Verkheiti: Eskivellir 11 - 220 Hafnarfirði

Efni: Aðaluppdrættir:
Grunnmynd 5.hæð

Verknúmer: A-15-03-03	Mkv.: 1:100	A1
Teikn. nr.: A-106	Dags.: 22.08.2017	
Hannað: JHH	Teiknað: JHH	
Jón Hrafn Hlðóverson byggingafræðingur BFI Kt.: 260662-6519		
Samþykkt:

1 5.Hæð
1 : 100

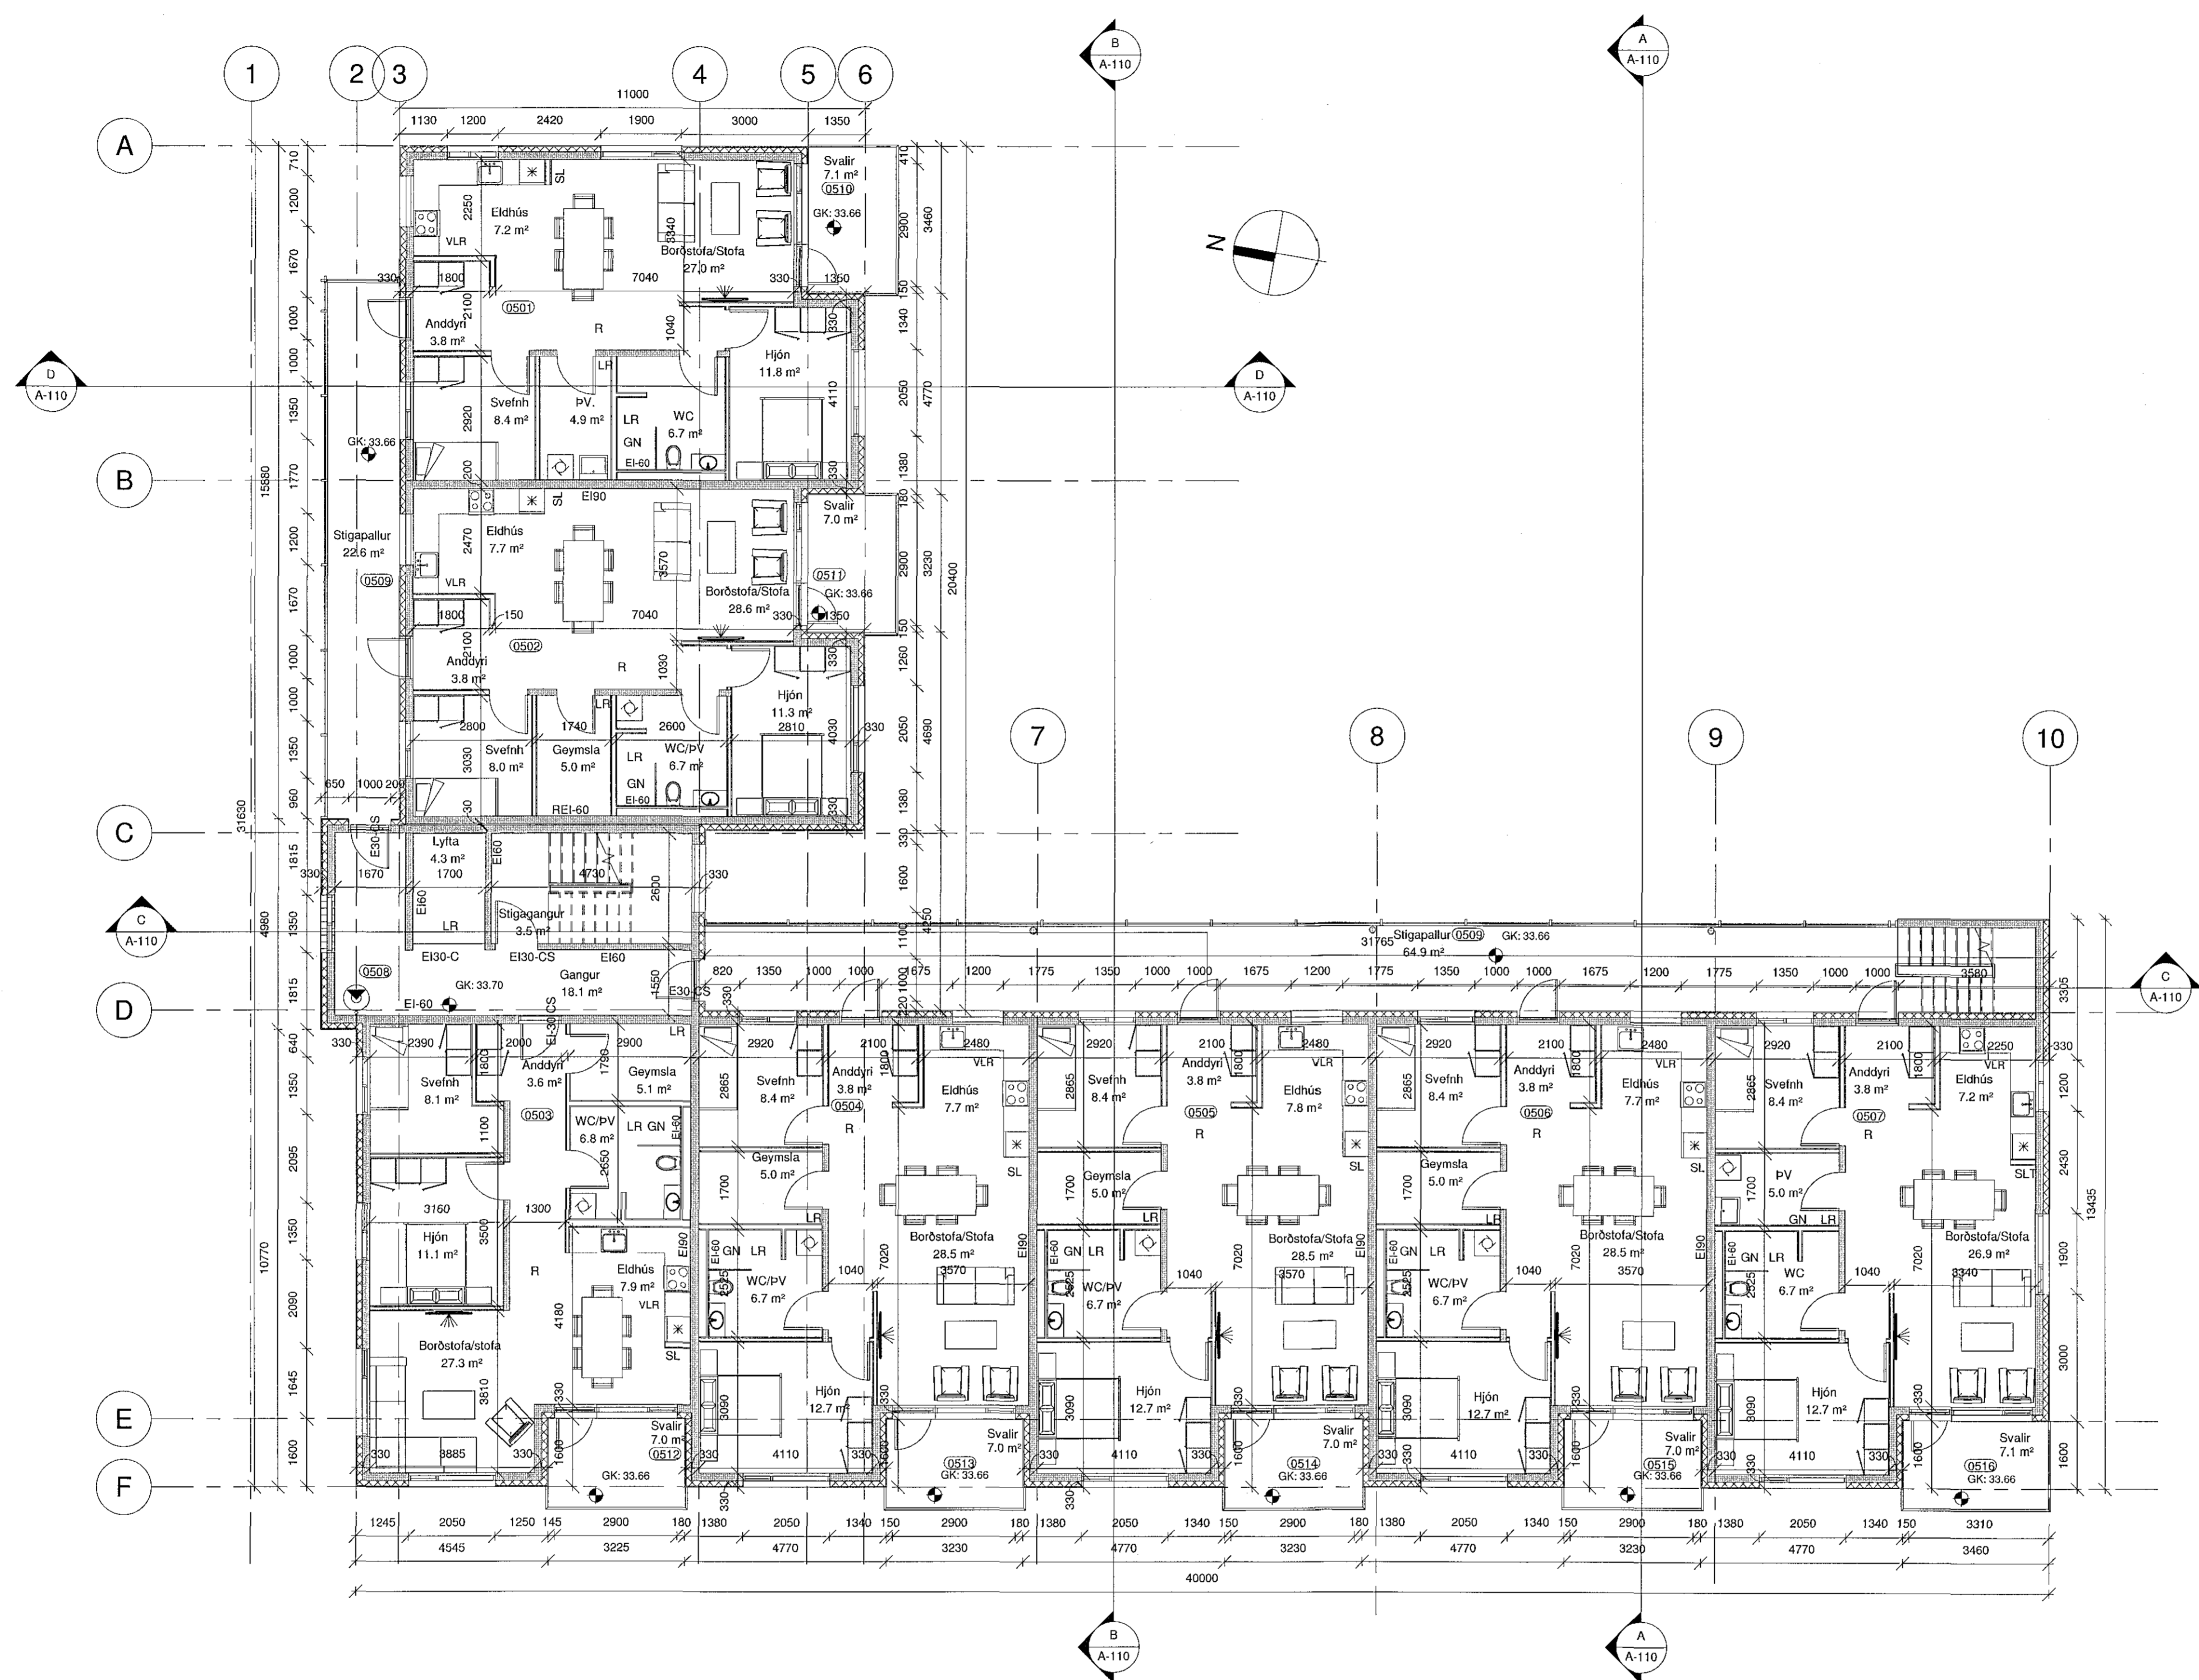
Breytingar 24.01.2019:
Baðkörung skipt út fyrir gólfsturtubotna.
Inntaksklefi stækkaður.
Sett inn EI-60 krafa á lagnastokka.
Svalahandriðum breytt úr pírolum í heilar pílotur.
